PROCÉDURE PM-CP50-02 – Vidange palier et contrôle garniture (v2)

Rubrique	Valeur
Équipements	POMPE-A-01, POMPE-A-02 (CP-50)
Déclencheur	Code P-30 (2000 h) ou huile dégradée
Durée estimée	1 h 30
Habilitation	Mécanicien niveau 1 + consignation
Date d'application	février 2025
Statut	En vigueur – annule et remplace v1 (06/2023)

Schéma 1 – Repérage de la garniture et du couvercle (rep. D)

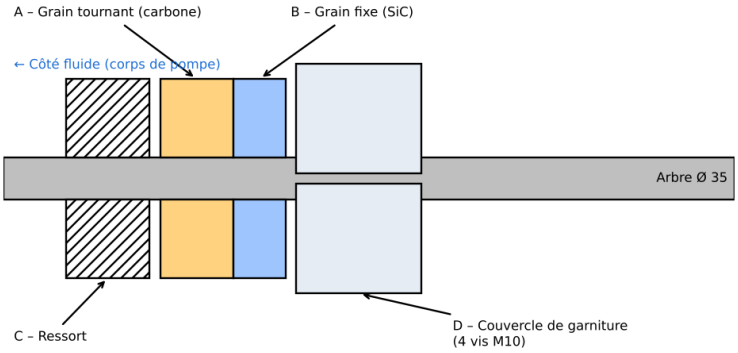
NOTE – Modification v2 : le couple de serrage des vis du couvercle de garniture passe de 25 N·m à 35 N·m suite à la mise à jour du manuel constructeur (v2.0). Des desserrages avaient été constatés avec l'ancienne valeur.

1. Déposer le protège-accouplement.
2. Inspecter la zone de la garniture : traces de fuite, cristaux, dépôts.
3. Contrôler le serrage des 4 vis du couvercle de garniture (rep. D) à la clé dynamométrique : **35 N·m**, en croix.
4. Remonter le protège-accouplement.
